hlavní projektant: ING. VOJTECH MERENUS NA SKÁLE 1126 286 01 ČASLAV		autorizoval: ING. VLADIMÍR MERENUS NA SKÁLE 1596 286 01 ČASLAV			
číslo zakázky: VM20 1729		poř. č. v deníku: 250			
investor:		Město Český Brod, IČ: 00235334 Husovo náměstí 70, 282 01 Český Brod			
stavba: <u>OPRAVA FASÁDY MŮ Český Brod</u> <u>Husovo nám. 70; p.č. 48, k.ú. Český Brod</u>					
část projektu:		D. DOKUMENTACE OBJEKTU			
díl projektu:		D.1. DOKUMENTACE STAVEBNÍHO OBJEKTU			
profese:		D.1.1. ARCHITEKTONICKO-STAVEBNÍ ŘEŠENÍ			
objekt:		S001 - MŮ ČESKÝ BROD č.p.70			
výkres: <u>POHLED ZE SEVEROZÁPADU</u>

Ing. Vladimír Merenus projektant kancelář projekty pozemních staveb požární bezpečnost staveb	
kancelář: Nad Rezkovcem 1801 286 01 Časlav IČ: 15847608 mobil: 724 125 511 info@ProjekteMerenus.cz	
stupeň: DPS	revize: 2
měřítko:	formát: A4
1:75	datum: Říjen 2017
číslo dokumentu: D.1.1.b.009

DÍLČÍ POHLED - A

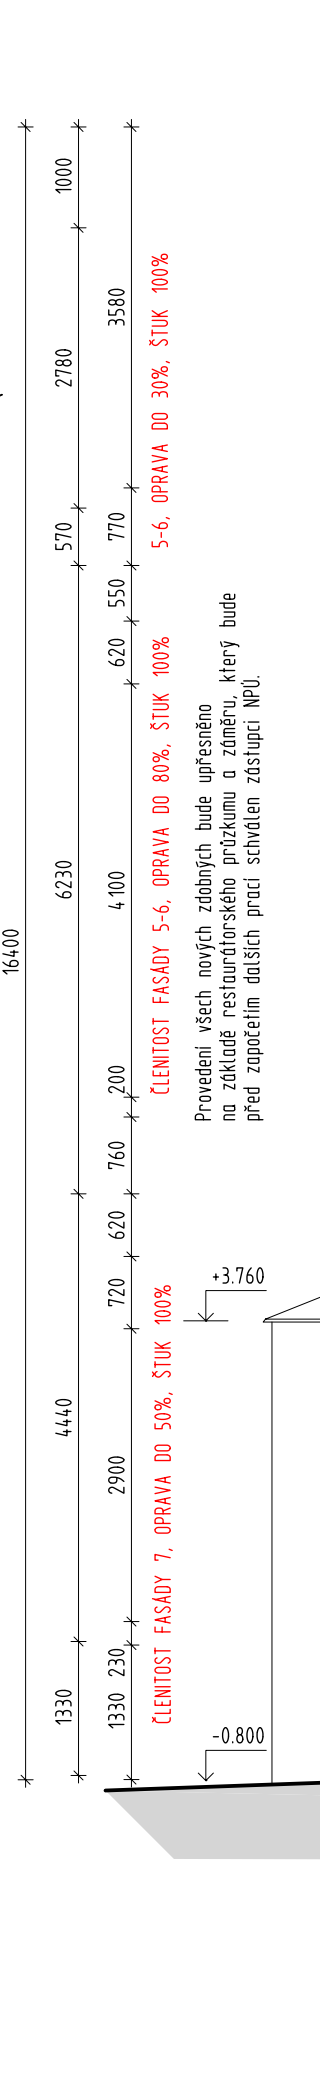
~~NOVÉ SANACNÍ OMÍTKY DO VÝŠKY 0,85m~~

NOVÉ SANACNÍ OMÍTKY DO VÝŠKY 1,3m
